Traitement des remarques du ministère de l'Environnement (MECDD-DE) sur le projet de la refonte du PAG de la Commune de Strassen

Modifications de la zone verte qui peuvent être approuvées sous conditions:

NQ „Kiem“ (SUP: surface 2)

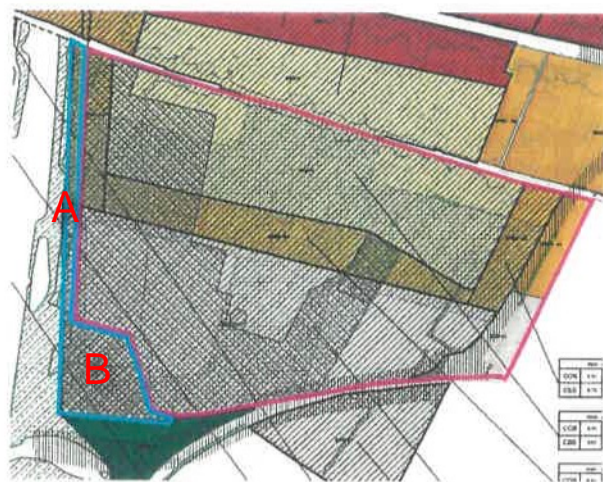
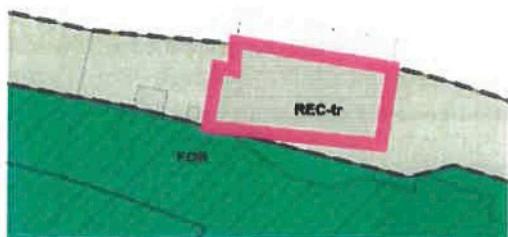
- la délimitation de la zone 2¹ (zone Spec-ad, zone Eco-c1) soit adaptée pour épargner les biotopes protégés existant au sud-ouest. La délimitation de la zone à l'ouest le long de l'autoroute est à redresser pour réduire son impact sur le maillage écologique existant et pour éviter que le rapprochement futur des bâtiments vers la crête entre le terrain plat et la pente arborée en réduisent la fonctionnalité (voir l'iséré en bleu). En outre, la servitude « trame verte » est à adapter en interdisant la construction du réseau routier à l'intérieur de la « trame verte »,

- Une "mesure d'intégration spécifique" a été prévue dans le SD "Kiem" en direction de l'autoroute afin de garantir la mise en place des mesures de protection anti-bruit. Une limitation de la zone de construction à l'ouest (voir l'illustration ci-dessus, étiquette "A") permettrait certainement de mieux régler ces enjeux juridiquement. Afin d'assurer le développement prévu par le SD en cas de réduction des zones de construction, il

- En outre, il faut veiller à ce que l'axe des eaux pluviales prévu le long de l'autoroute reste réalisable. Cela serait également possible dans une zone verte, si accord du ministère de l'Environnement. L'emplacement de cet axe devrait être coordonné en amont avec le ministère de l'Environnement avant de classer cette partie en "zone verte".
- La plus grande zone au sud-ouest (voir la figure ci-dessus, étiquette "B") peut être retirée des zones de construction sans affecter la faisabilité de l'ensemble du schéma directeur.
- En résumé, moins de biotopes seraient affectés par une destruction potentielle. De plus, la consommation du sol théorique serait plus faible. Cependant, bien sûr, le potentiel de construction est inférieur.

- L'exclusion de nouvelles liaisons routières à l'intérieur de la "SU Trame verte" doit être évaluée de manière critique. Cette servitude a été implantée généreusement pour donner suffisamment de souplesse aux futurs PAP à élaborer dans le contexte d'une zone déjà majoritairement bâtie et où la localisation des futures routes n'est pas claire pour le moment. L'art. 17.5 du projet PAG indique cependant clairement que les ceintures vertes sont à planifier de manière continue dans les futurs PAP, ce qui ressort également de la conception de la structure bâtie projetée dans le cadre du SD "Kiem", non publiée dans le cadre de la procédure d'adoption de la refonte du PAG. La planification envisage la création d'espaces verts continus, qui devraient également constituer des voies de passage attractifs pour les piétons et les cyclistes entre la future zone d'activité communale et la Route d'Arlon, bien desservie par le Transport public et lesquelles sont absolument nécessaires pour compléter la « Mobilitätskette ».

- La surface du NQ à l'ouest et au sud-ouest va être diminuée en faveur d'une zone de verdure.
- Compte tenu des observations de la "Commission d'aménagement", la ZSU-TV sera retirée du projet PAG.

NQ Schleidberg (SUP : surface 15):Extrait de l'avis du MECDD-DE:

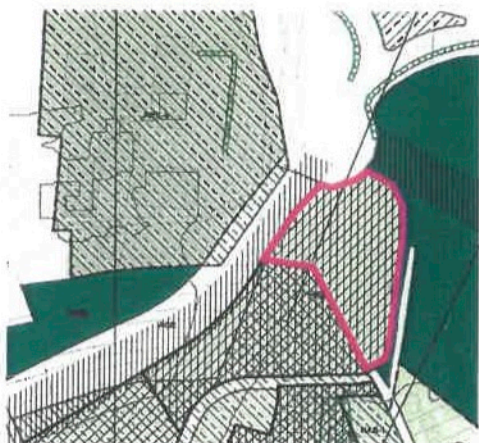
la zone 15 (Schleidberg) alors qu'elle constitue une excroissance significative dans le paysage ouvert à réaménager par rapport à la bordure cohérente prévue dans le projet de PAG pour la partie nord du tissu urbain existant et encore à développer ;

- Il est incontestable que l'extension prévue n'est pas une extension cohérente du périmètre d'agglomération.
- Cependant, cette zone convient au logement locatif social, car elle appartient à la Commune.
- En raison des dispositions de la loi sur la protection de la nature, les constructions répondant à un but d'utilité publique peuvent être approuvées dans la "zone verte", le bâtiment scout peut éventuellement être situé dans la "zone de verdure". La partie qui se trouve déjà à l'intérieur du périmètre d'agglomération pourrait alors servir pour le logement locatif social - avec une surface plus petite, mais éventuellement avec une densité de logement plus élevée. Une telle démarche est à coordonner en amont avec le ministère de l'Environnement.
- N.B.: Selon la cartographie des biotopes 2018 (efor-ersa), la prairie maigre mentionnée dans l'évaluation environnementale n'existe plus.

- La zone BEP doit être réduite conformément à la limite du PAG en vigueur. Le bâtiment scout sera installé à l'extérieur du périmètre d'agglomération en accord avec le ministère de l'Environnement.

BEP-ep (Pescher 3)Extrait de l'avis du MECDD-DE:

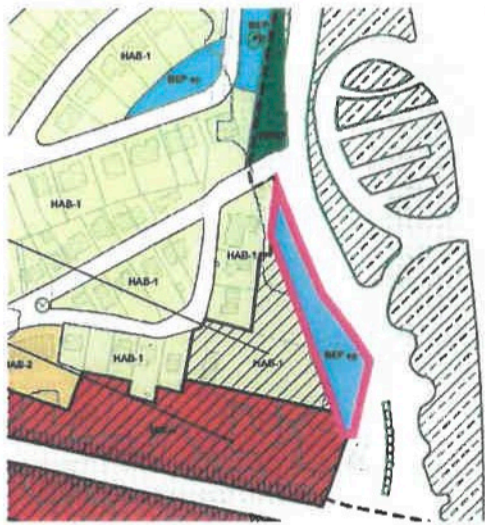
la zone BEP-ep envahie de biotopes protégés allant du croisement rue des carrefours/rue des muguets vers l'autoroute pour longer celle-ci et former une lisière au nord des zones destinées à être urbanisées ;

- Le commentaire du MECDD-DE est compréhensible. La zone pourrait également être désignée comme VERD, sans être en contradiction avec les utilisations existantes (écran anti-bruit, chemin piéton/piste cyclable).

- La partie bordée en rouge dans la figure est à désigner en VERD, la zone de liaison routière avec la rue de Reckenthal est à représenter par une zone blanche.
- Une erreur matérielle, qui consiste dans l'oubli de délimiter l'accès vers la rue de Reckenthal dans la future zone VERD, est à redresser
